Stellungnahmen und Behandlung der Stellungnahmen zu den Bebauungsplänen und Örtlichen Bauvorschriften

Gemeinde Kusterdingen, Landkreis Tübingen

„Dorfbereich Mähringen, Teilbereich 1, 2. Änderung“

Stellungnahmen zur öffentlichen Auslegung	Behandlung der Stellungnahmen
I.	Behörden und sonstige Träger öffentlicher Belange	Frist vom 06.04.2021 – 06.05.2021

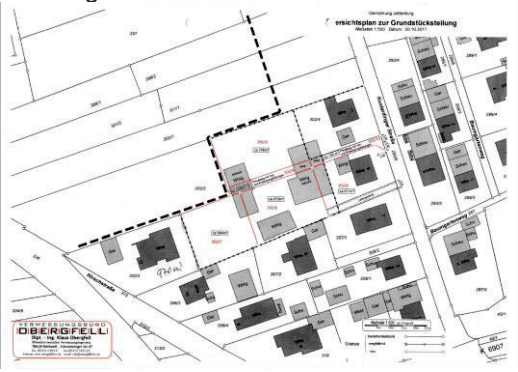
2.1.4.4	IV. Rechtswidrigkeit sonstiger zu pauschaler Festsetzungen Gleiches gilt für die pauschalen sonstigen Festsetzungen, insbesondere - zu einer Längenbeschränkung für ausschließlich landwirtschaftlich und ausschließlich gewerblich genutzte Gebäude im Rahmen der Bauweise im Bebauungsplan; - zur Begrenzung der Anzahl der „ im rückwärtigen Bereich dieser Grundstücke (hinter der straßenabgewandten Fassade des Hauptgebäudes) “ auf „ max. 4 Stellplätze “; diese Vorschrift ist zudem unbestimmt, weil bei Eckgrundstücken unklar bleibt, welches denn die "straßenabgewandte Fassade des Hauptgebäudes" sein soll. - aber auch für eine einheitliche Regulierung von Dachaufbauten (Gauben) auf den Satteldächern	Ganz generell gelten die Ausführungen zur vorstehenden Ziffer entsprechend. Bauweise: Längenbeschränkung Es ist jetzt insgesamt keine gewerbliche oder landwirtschaftliche Bebauung mit einer Baulänge von mehr als 26 m gewollt, weil Baukörper mit solchen Nutzungen in dieser Größe in Innerortslagen häufig zu Problemen zu führen geeignet sind. Stellplätze im rückwärtigen Bereich der Grundstücke Der Einwand der fehlenden Klarheit der Regelung trifft nicht zu – auf einem Eckgrundstück gibt es zwei straßenabgewandte Fassaden, für die die Begrenzung der Stellplatzanzahl gilt. Dachaufbauten

Stellungnahmen zur öffentlichen Auslegung	Behandlung der Stellungnahmen
	<ul style="list-style-type: none"> - oder für die Herstellung von Stellplätzen und Garagen in dem Entwurf der örtlichen Bauvorschriften. - Eine willkürliche und nicht für nahezu das gesamte Gemeindegebiet einheitlich mögliche Begrenzung ist auch die örtliche Bauvorschrift, wonach ab 11 erforderlichen Stellplätzen Tiefgaragen zu erstellen sind. Stattdessen müsste auch dies in Abhängigkeit von den konkreten topografischen Verhältnissen und der Baugrundstücksgröße, der Dichte des ruhenden Verkehrs und der von ihm ausgehenden Belastungen abgewogen werden. <p>Rechtswidrig ist schließlich auch die örtliche Bauvorschrift, wonach nicht überbaute Flächen „als Zier- und Nutzgärten ... zu unterhalten“ seien. Denn zum Erlass von örtlichen Bauvorschriften über die Unterhaltung von Gärten ermächtigt die angegebene Norm des § 74 Abs. 1 Nr. 3 LBO gerade nicht.</p>	<p>Die Festlegung zu Dachaufbauten wird in der aktuellen Änderung nur redaktionell zur Klarstellung angepasst. Die allgemein gehaltenen Vorgaben können in allen Dorfbereichsplänen zur Anwendung kommen und dienen der Erhaltung des dörflichen Charakters.</p> <p>Stellplätze und Tiefgaragen</p> <p>Warum es einer Differenzierung z.B. nach der Grundstücksgröße für Neubauten bei der Festlegung über notwendige Tiefgaragen bedürfen soll, ist nicht ersichtlich.</p> <p>Die Festlegung zur Anzahl der Stellplätze pro Wohneinheit wird nicht geändert. Ab einer Anzahl von mehr als zehn erforderlichen Stellplätzen pro Wohngebäude ist eine Tiefgarage zu erstellen. Ab einer gewissen Größe der Tiefgarage darf die Anzahl der Wohnungen erhöht werden. So soll erreicht werden, dass möglichst viele Autos unterirdisch abgestellt werden, damit um die Gebäude herum mehr Platz zum Spielen von Kindern, für Begegnungen und zum Aufenthalt etc. verbleibt.</p> <p>Bei typischen Mehrfamilienhäusern mit maximal fünf bis sechs Wohnungen werden in der Regel maximal zehn Stellplätze notwendig. Diese Anzahl von Stellplätzen darf oberirdisch erstellt werden. Für größere Mehrfamilienhäuser, bei denen mehr als zehn Stellplätze notwendig sind, ist die oberirdische Unterbringung dieser Stellplätze im Ortsbereich städtebaulich nicht mehr vertretbar. Darum sind ab elf erforderlichen Stellplätzen Tiefgaragen zu erstellen. Diese Vorgaben sind bei allen Dorfbereichsplänen anwendbar und unabhängig von der Lage bei einer Nachverdichtung mit größeren Mehrfamilienhäusern notwendig, um das Ortsbild zu erhalten.</p> <p>Unterhaltung von Gärten <i>Der Begriff der Unterhaltung wird auf den zutreffenden Hinweis gestrichen.</i></p> <p>Die folgende bislang bereits enthaltene Passage in Punkt 8. der Örtlichen Bauvorschriften wird ersatzlos gestrichen: „...Zier- und Nutzgärten anzulegen und zu unterhalten.“</p> <p>BV: wird teilweise berücksichtigt</p>
